v1.1需要更新的地方

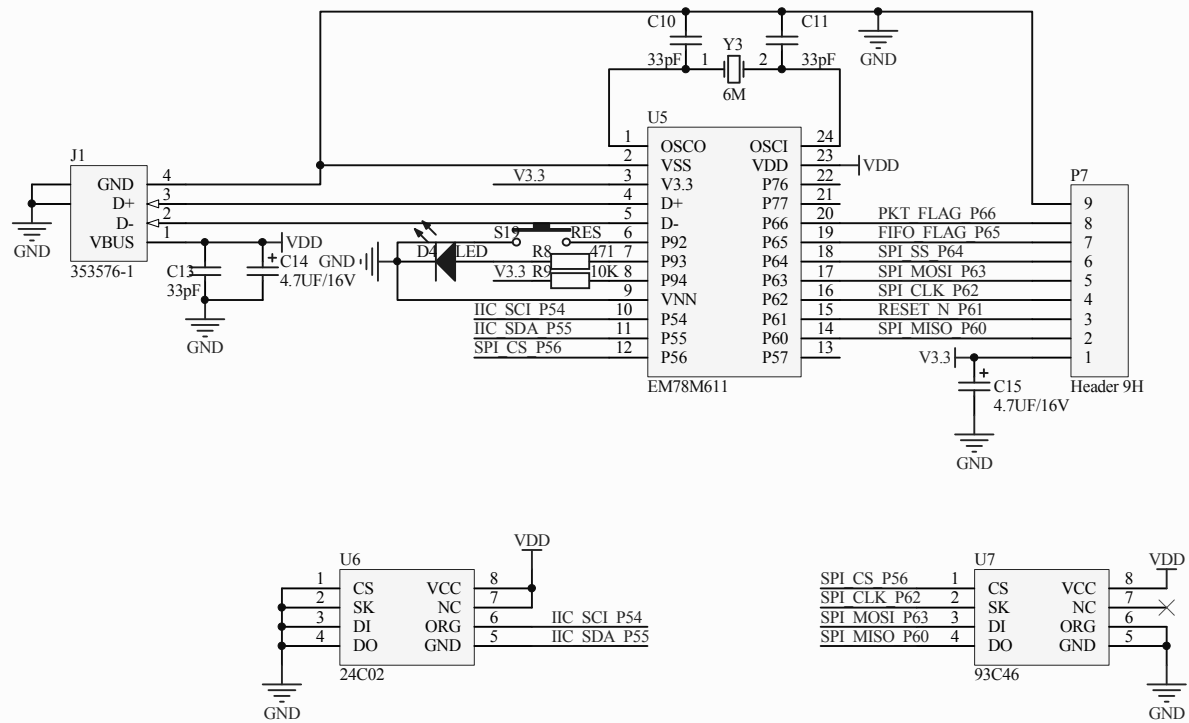
- 1 RF脚位过孔不对
- 2 G-Sensor INT脚需要用到
- 3 按键MACRO/START位置错
- 4 电容符号正负极有误
- 5 某些接口加上丝印
- 6 螺钉下有导线
- 7 接收端中间两孔位置不对
- 8 跳线过孔使用15mil
- 9 主机端RF有错
- 10 PCB 1.4mm厚度
- 11 修改摇杆前上最小值
- 12 USB接口反
